## AVIS TECHNIQUE

### Projet de parc éolien des « Grands communaux »

#### Zone de Protection Spéciale « Arrière côte de Dijon et de Beaune »

#### Communes d'Antheuil et Saint Jean de Bœuf (21)

Situation du projet par rapport aux différents zonages environnementaux – Source : LPO BFC – Etude avifaunistique projet éolien « Grands communaux » (2021).

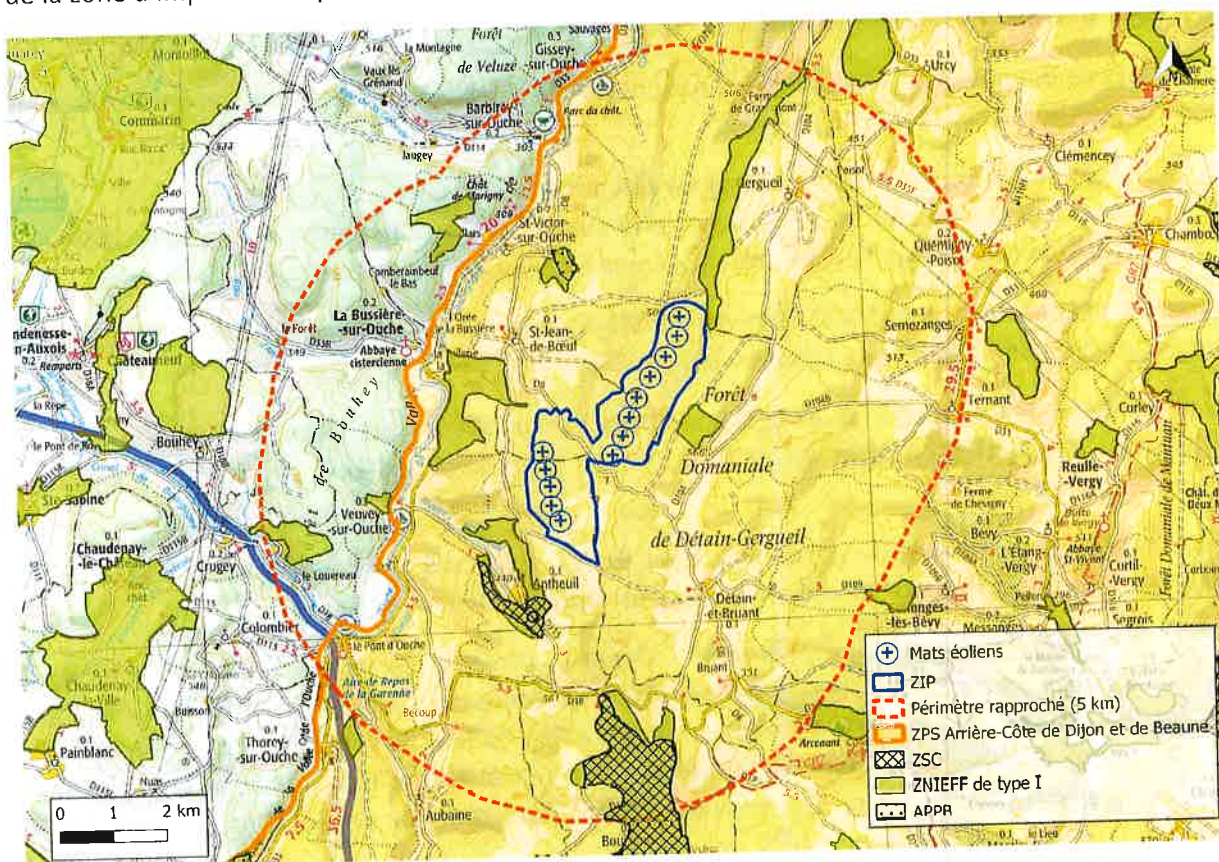
Plus généralement, la superposition de nombreux périmètres de protection environnementaux (2 sites Natura 2000, 9 Zones d'Intérêt Environnemental Floristique et Faunistique (ZNIEFF) de type I, un Arrêté Préfectoral de Protection de Biotope (APPB)) témoigne de la **richesse et de l'intérêt environnemental** de la zone d'implantation prévue, tant d'un point de vue faunistique que floristique.

Nous tenons à souligner la nécessité de la prise en compte de ces espaces naturels protégés dans tout aménagement du territoire tels que l'implantation de parcs éoliens, qui plus est dans un périmètre dédié à la protection de l'avifaune et des chiroptères.

Ces sites ont en effet été désignés en raison de la présence d'espèces et habitats à fort enjeu, et présentent donc une responsabilité régionale, nationale, mais également européenne vis-à-vis du maintien de leur bon état de conservation. Malgré la proposition de mesures de réduction et de compensation par la pétitionnaire, le projet dans son ensemble est incompatible avec le maintien de l'état de conservation des espèces et habitats ayant justifié la désignation de ces périmètres (voir *argumentaire ci-après*).

Espèces recensées dans l'aire d'étude immédiate et niveau de vulnérabilité (enjeu X sensibilité)

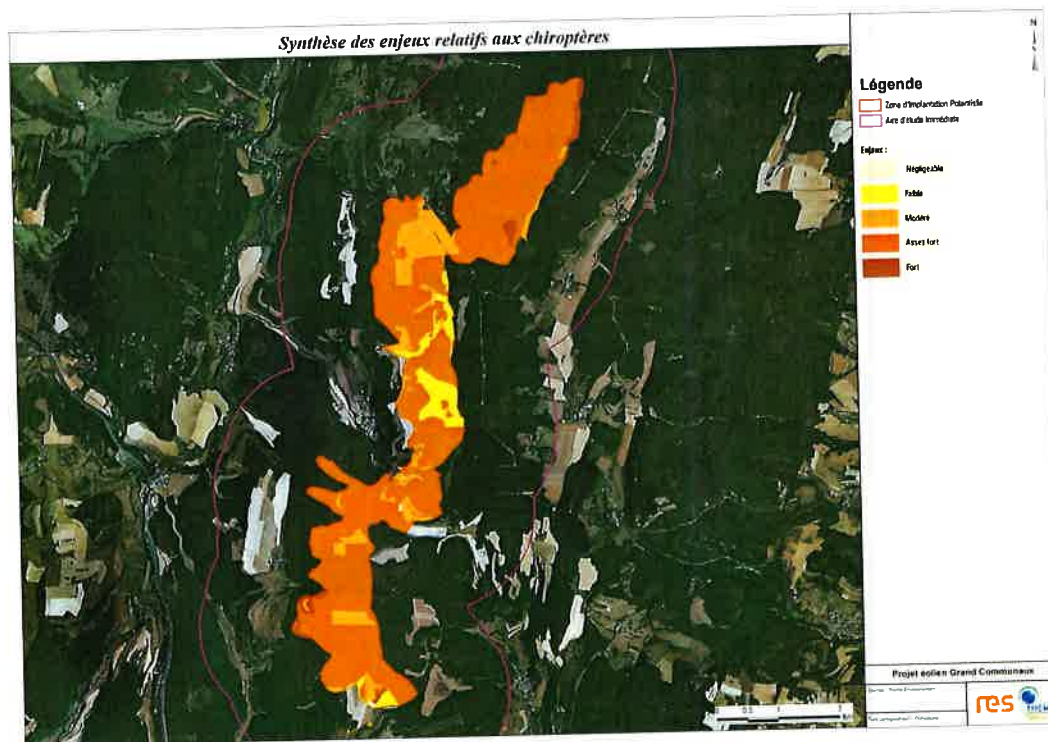
Ce tableau ne peut que mettre en lumière la forte vulnérabilité des espèces présentes face à l'implantation d'un parc éolien, notamment les espèces de haut-vol sensibles aux collisions comme les Noctules ou les Pipistrelles.

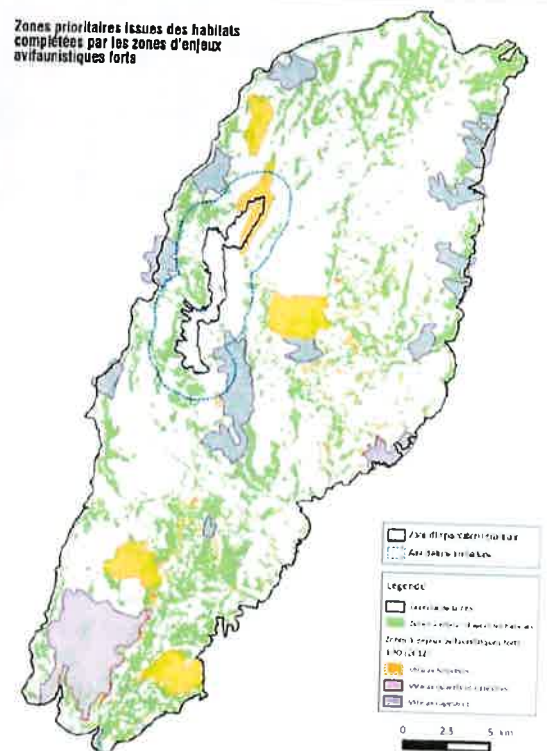
Le Service gestionnaire du site Natura 2000 tient à rappeler que l'avifaune et les chiroptères sont des espèces à large territoire. Les zones identifiées comme à enjeux avifaunistiques forts (*DOCOB de la ZPS Arrière côte de Dijon et de Beaune, cartographie LPO21, 2014 – Voir ci-contre*) sont certes situées hors de la ZIP, mais se positionnent à proximité directe de cette dernière. Cela témoigne de la richesse avifaunistique du secteur, et n'empêche pas les espèces en question de fréquenter les secteurs apparaissant en dehors de la zone à enjeu sur la cartographie.

Les inventaires terrains ainsi que les données issues des bases de données locales démontrent bien ce principe. Les recensements menés en 2018 par la LPO ont d'ailleurs permis de déterminer la présence avérée de 22 espèces sensibles au risque de dérangement et/ou de collision avec les éoliennes, dont 20 inscrites à l'Annexe I de la Directive européenne « Oiseaux » (VELDMAN A. et al. (2018) -*Expertise ornithologique dans le cadre des projets de parcs éoliens des « Grands communaux » et « Chaumes des communes »*). Le secteur présente ainsi bien un **intérêt majeur démontré** pour les espèces ayant justifié la désignation du site Natura 2000, dans la continuité des « hotspots » identifiés à proximité immédiate.
